# Service Bulletin

Anbringung Stall Strips und  
Veränderung Höhenruderausschlag

## Technische Mitteilung 001/2018

JMB Aircraft Germany GmbH

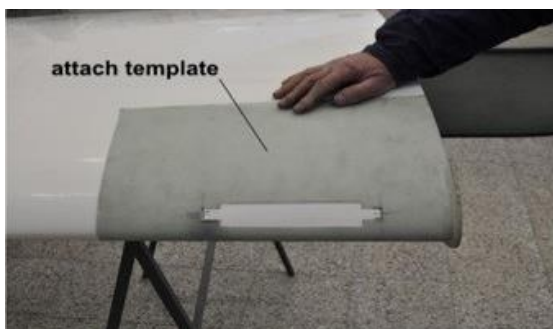
#### 1) Stall Strips

Länge: 200mm

Position: Tragflächenvorderkante,

Form: Dreieckig

Werkstoff: GfK/CfK

Hilfsmittel zur Anbringung: Zur genauen Positionierung der Stall Strips benötigt man eine Schablone des Herstellers.

**ACHTUNG:** Die exakte Positionierung ist sehr wichtig. Die Positionen wurden in einer umfangreichen Versuchsserie ermittelt.

Die korrekte Position und das Aufsetzen der Schablone ist auf dem nachfolgenden Bild dargestellt.

Ist die Position gefunden, werden die Stall Strips mit einem Spezialkleber an dem Tragflügen befestigt.

**ACHTUNG:** Bei Flugzeugen deren Nasenkante mit einer Folie (Design) versehen wurden, muss der Klebebereich für die Stall Strips von der Folie befreit werden.

Verfahren zur Begrenzung des Höhenruderausschlages:

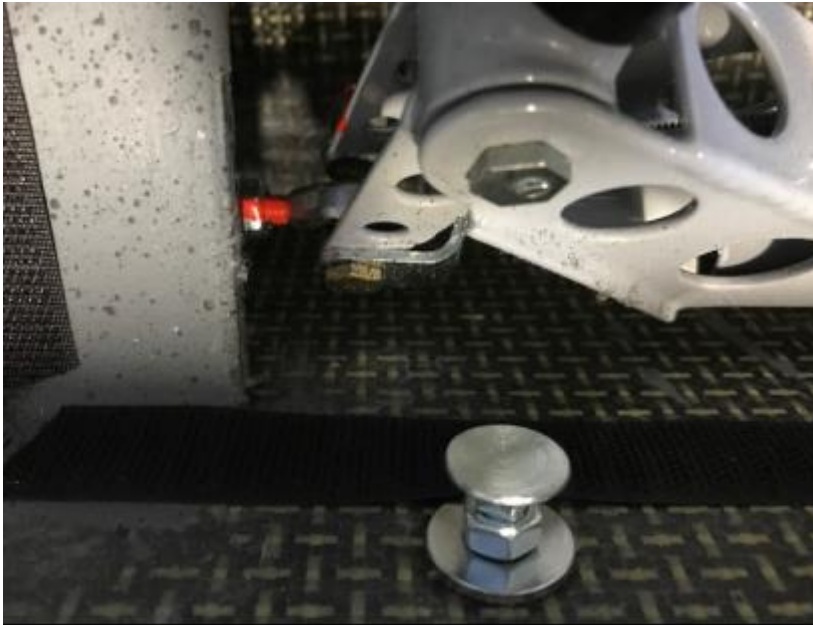
## 2) Höhenruderausschlag:

Der Höhenruderausschlag wird um 8 Grad (von 22 auf 14 Grad) verringert.

Zur Reduzierung des Höhenruderausschlages von 22 auf 14 Grad wird keine Veränderung der Steuermechanik vorgenommen. Es wird nur die den Ausschlag des Höhenruders beim Ziehen begrenzende, und am Holmkasten befestigte, Anschlagplatte am Fuß des Steuerknüppels demontiert (siehe Abb.). An Stelle dieser Anschlagplatte wird nun eine Begrenzungsschraube eingesetzt (siehe Abb.).

Diese wird so justiert, dass an der aufgesetzten Messschablone bei Ziehen des Höhenruders ein max. Ausschlag von 14 Grad abgelesen wird. Die Anschlagsschraube zur Begrenzung des Höhenruderanschlags nach vorn darf dabei nicht verändert werden.
